川内原子力発電所1, 2号炉 運転期間延長認可申請に係るヒアリング
コメント反映整理表<絶縁低下>

2023年4月13日 九州電力㈱

川内1，2号炉－絶縁低下－No. 32

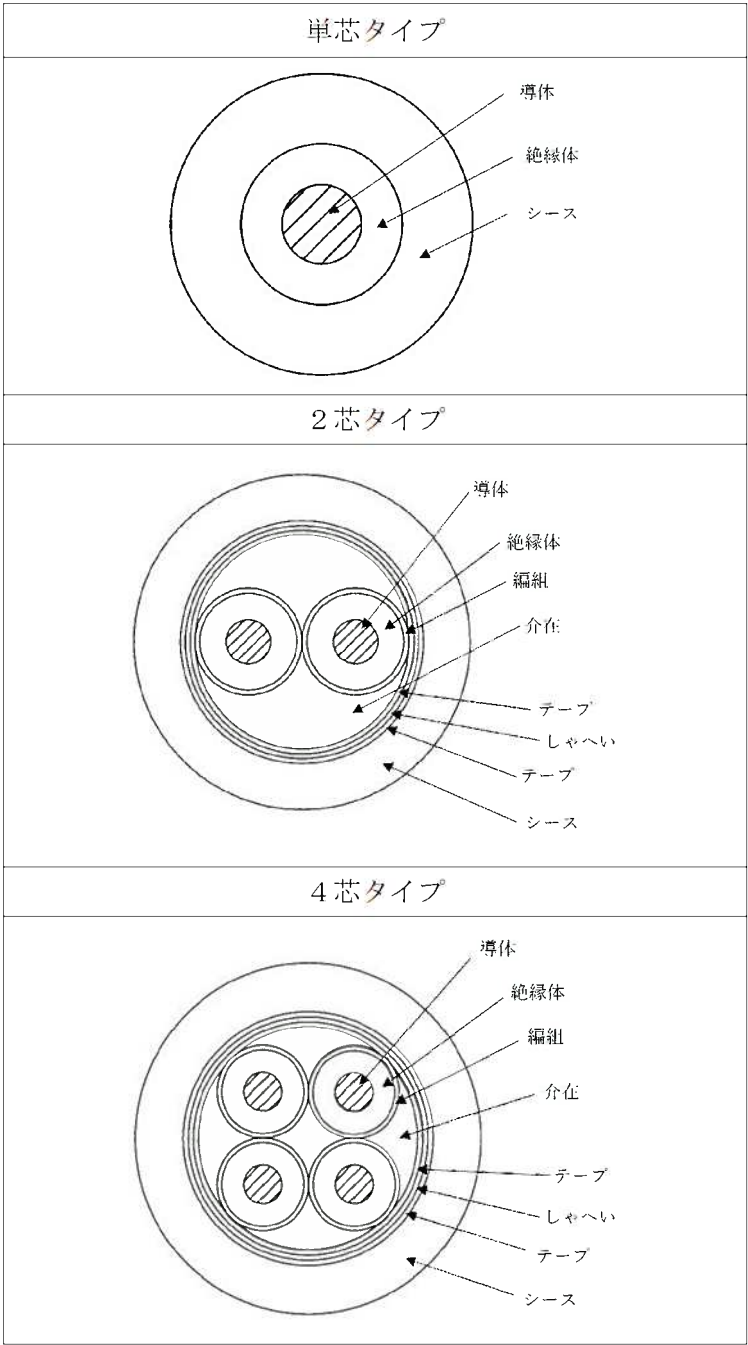
タイトル	<p>補足説明資料図4.2-1（ピッグテイル型電線貫通部の長期健全性試験の手順）において、「*：外部リードについては、ケーブルの長期健全性試験結果を使用しており、加振試験は実施していない」と記載している理由を説明すること。また、4.2.1.1の記載内容を4.2.1に記載の「設計基準事故及び重大事故等時雰囲気機能要求のある電気ペネトレーションのポッティング材の気密性低下による絶縁低下については、IEEE Std. 323-1974に準拠した長期健全性試験を実施しており、この結果に基づき健全性評価を行う。」と対応していることが分かるように記載すること。</p>
説明	<p>補足説明資料「図4.2-1ピッグテイル型電線貫通部の長期健全性試験の手順」に基づいて実施した試験において、本体及び外部リード一体となった供試体を用いて試験を実施し、外部リードも加振試験を行っているが、川内1，2号炉の外部リード-1-1評価においては、その試験結果を用いおらず、ケーブルの長期健全性試験において、加振試験を実施していないため、「*：外部リードについては、ケーブルの長期健全性試験結果を使用しており、加振試験は実施していない」との記載をしているものの、外部リード-1-1の長期健全性試験手順は別途「図4.2-2外部リード-1-1の長期健全性試験手順」等に記載しており、加振試験を実施していないことはこれらにて判別できるため、上記注記は不要であり、当該記載を削除する。</p>
